No de dessin d'atelier DA-EL-17	Discipline Électricité
Entrepreneur général Beaudoin Canada 95 boul. de la Technologie, Gatineau, J8Z 3G4. A/S Louis-Philippe D'Aoust	Description Transformateurs sur socle, à liquide diélectrique, moyenne tension 3000KVa 53TR107
Sous-traitant Seguin Morris Inc. 620 rue de Vernon, Gatineau QC J9J 3K5 A/S Mario Blondin Téléphone : 819 776-3939	Secteur Usine Secteur 5300
Fournisseur Domino High Voltage 200-15117 101 Ave Surrey, BC V3R 8P7 A/S Kate Zeilinger Téléphone : 604.780.9579	Réception WSP
Référence au devis Section : 26 12 19	Commentaires WSP
Référence au plan 15-5105-G729-5300-400-201

TYPE
ZGS-H-3000/4.16-0.6

General Assembly Drawing

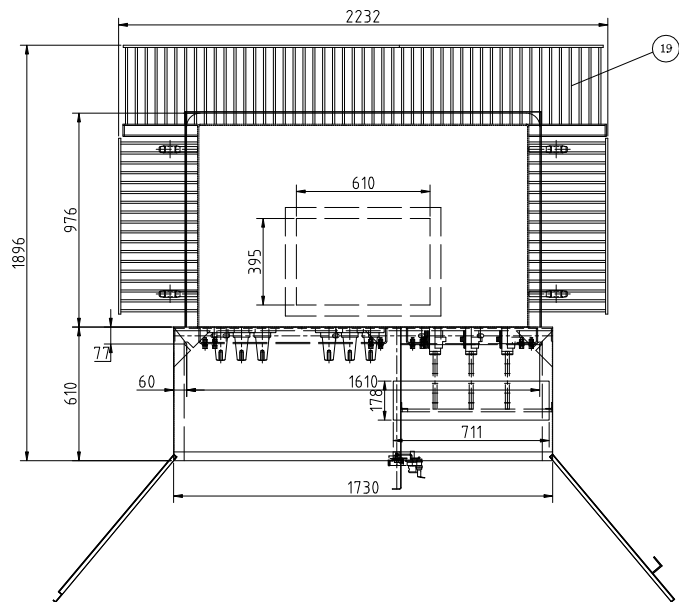
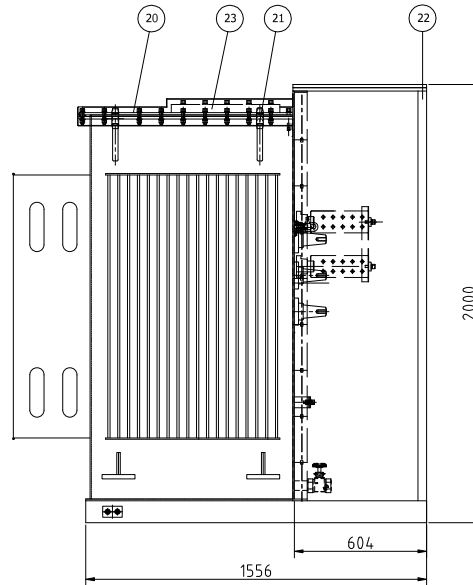
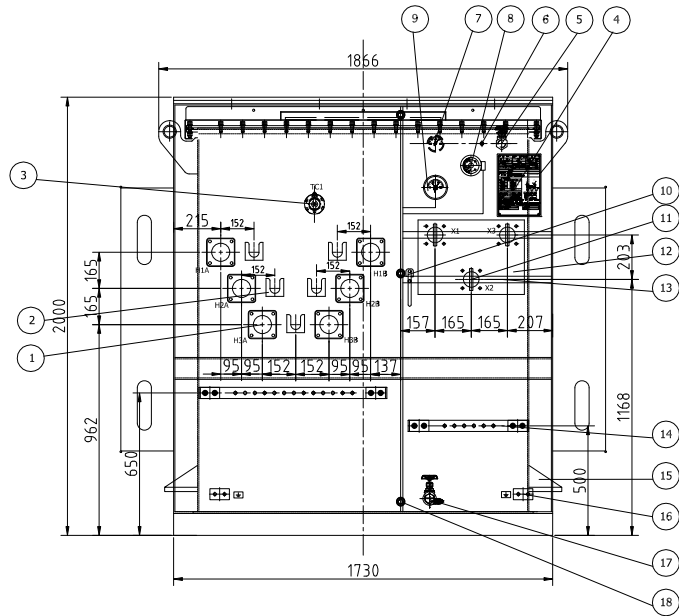
1. La capacité 3000KVA annoncée ne correspond pas aux informations sur le dessin d'atelier.
Sorry for typo, this can be modify to 3000KVA

1. Doit respecter la norme CSA C802.2, Valeurs minimales de rendement pour les transformateurs à sec.
Three phases pad mounted transformer should built to CSAC227.4, efficiency value in CSA C 802.1, we can add 802.1 on the nameplate.

1. Changeurs de prises de tension avec dispositif de cadenassage;
Okay. The tap changer will add padlocking device description.

1. Compartiment primaire muni d'un dispositif à clé Kirk lié à la source (section 26 18 41 devis) et retenue de porte;
We can supply this , if Kirk key model TYPE D available for clients using?

1. Connexion des bus secondaires verticales
[Seguin Morris] : les connexions des bus secondaires sont verticales. Voir la vue en plan ci-dessous. L'ouverture sur le dessus du transformateur est de 178x711

1. Le socle doit être adapté au poids de nouveau transformateur
[Seguin Morris] : le socle sera adapté au poids du nouveau transformateur

1. Les connecteurs de mise à la terre doivent être acceptés jusqu'à 250MCM
We confirm that the ground connectors accept up to 250 MCM

1. Type ONAN
We confirm that the type is ONAN

1. Fabriqué en acier.
We confirm that the transformer tank is made of mild steel.

WSP : OK.

WSP: Tel qu'indiqué plus bas, la norme indiquée originalement par WSP (C802.2) n'est pas adéquate. La norme C227.4 est en effet adéquate en ce qui concerne les essais sur l'équipement.

WSP : OK.

WSP : OK. À coordonner par l'entrepreneur.

WSP : OK.

WSP : OK.

WSP : OK.

WSP : OK.

WSP : OK.
